Il Comune di Tollegno si è dotato di P.R.C., adottato con delibera C.C. n°28 del 27.09.06

Con i presenti aggiornamento ed integrazioni, si propone la riformulazione nell'articolato normativo "Proposta di nuovo regolamento di Polizia Mortuaria e Cimiteriale" approvato con D.C.C. n.27 del 27.09.2006, con l'introduzione, nel rispetto della disciplina imposta dal D.P.R. 10 settembre 1990, n.285, dalla L.30.03.2001, n.130 e dalla Legge Regionale - Piemonte- 31.10.2007 di disposizioni riguardanti la Cremazione, Dispersione e Conservazione delle Ceneri, ed Affidamento delle Ceneri.

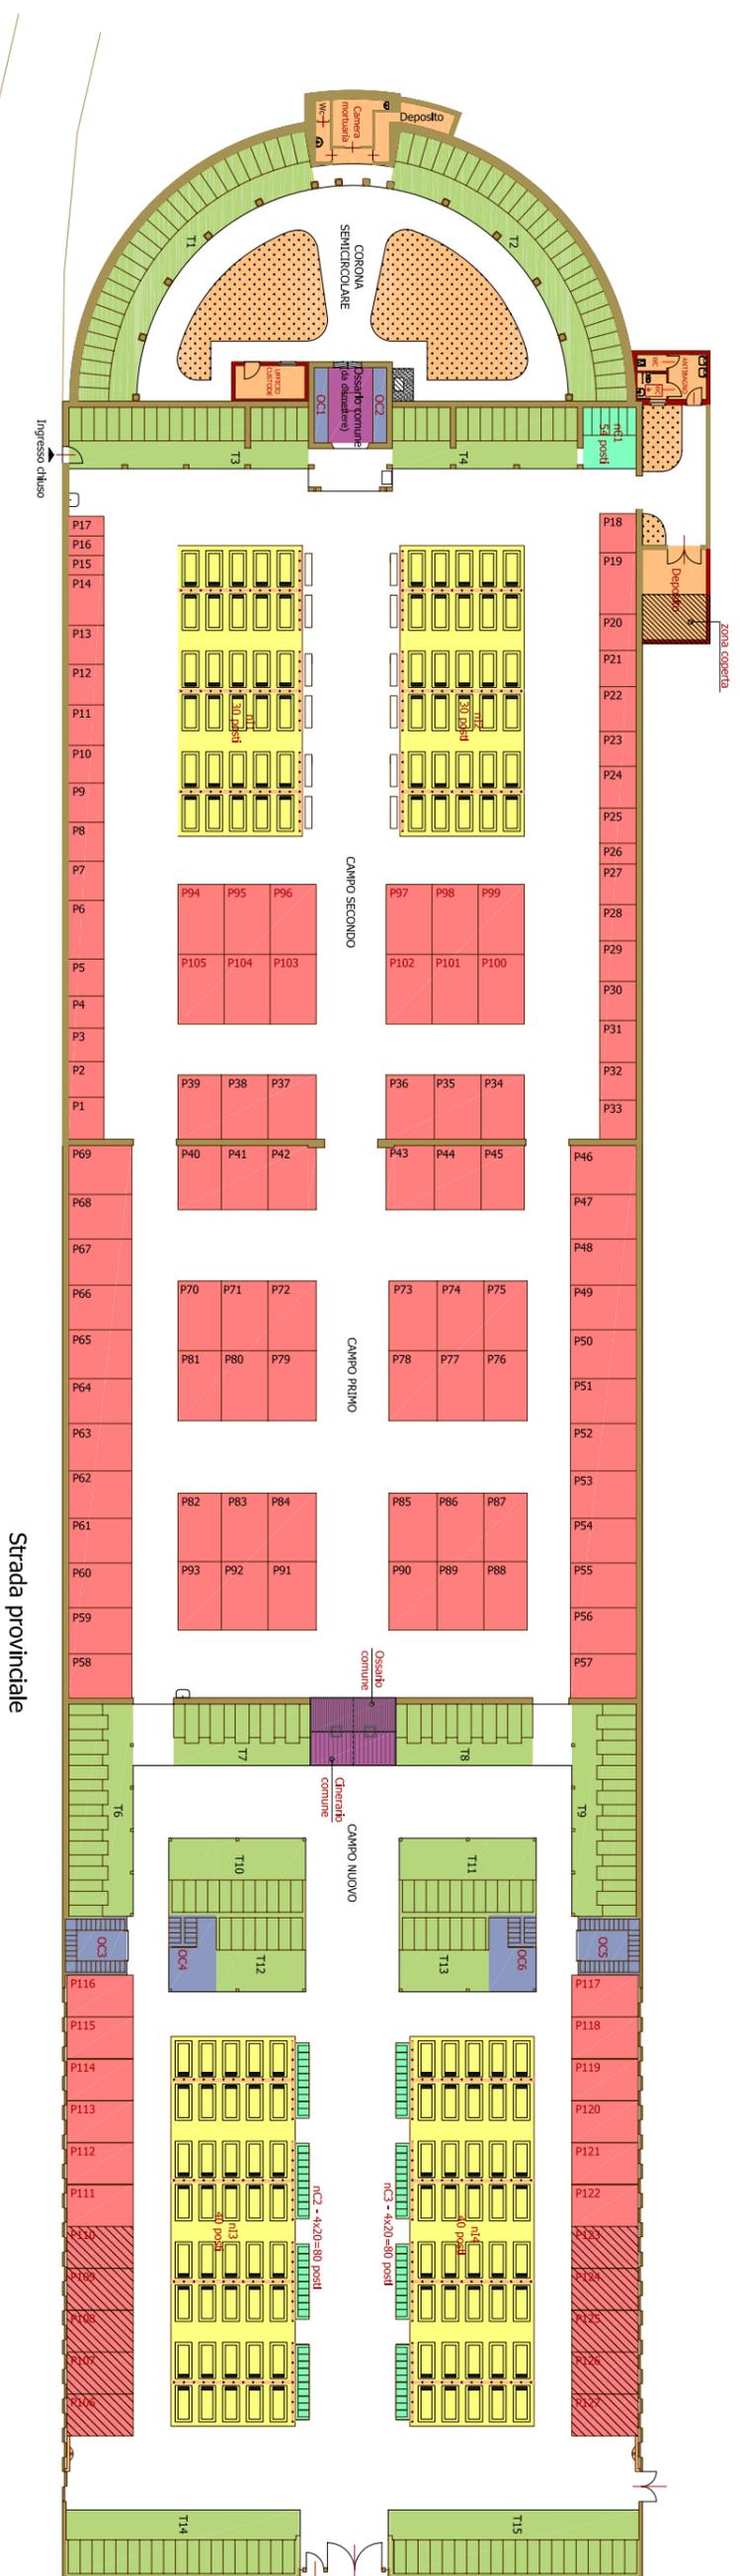
In sintonia con tale indicazione la presente proposta progettuale individua aree nell'ambito del sito cimiteriale da destinarsi ad *"inumazione-dispersione ceneri"*; tali aree contrassegnate dalle sigle da CidC1 (campo inumazione-dispersione ceneri n.1) a CidC6 ricadono nell'ambito individuato nelle planimetrie di piano quale *"secondo campo"* in adiacenza ai campi di inumazione e su entrambi i lati del viale centrale.

Il campo di *"inumazione - dispersione"* ceneri così come concepito dal presente progetto e nel rispetto della normativa vigente si configura come un'area a prato dove si colloca una fila di lapidi ognuna delle quali *"custodisce"* e *"sigilla"* le ceneri che vengo deposte al di sotto di ognuna nella nuda terra.

Ogni lapide consente l'apposizione di nominativi dei defunti le cui ceneri vengono disperse, agevolando una rotazione delle operazioni e conservandone memoria. La deposizione delle ceneri con l'apposizione del nominativo avviene a rotazione in maniera da garantire la naturale dispersione delle prime conservando la memoria attraverso il nome apposto in sequenza su ogni lapide.

Ogni singola area consente la localizzazione di quattro lapidi dove centralmente, collocato su basamento in calcestruzzo, è previsto un vaso porta candele, rappresentato nella tavola di progetto, il tutto tra prato e pavimentazione drenante con interspazi ad inerbimento, il primo delimitato da bordure la seconda invece che si raccorda a raso con il viale centrale. Le singole aree si susseguono fiancheggiando il viale centrale del secondo campo, mantenendo un agevole accesso ai campi di inumazione adiacenti.
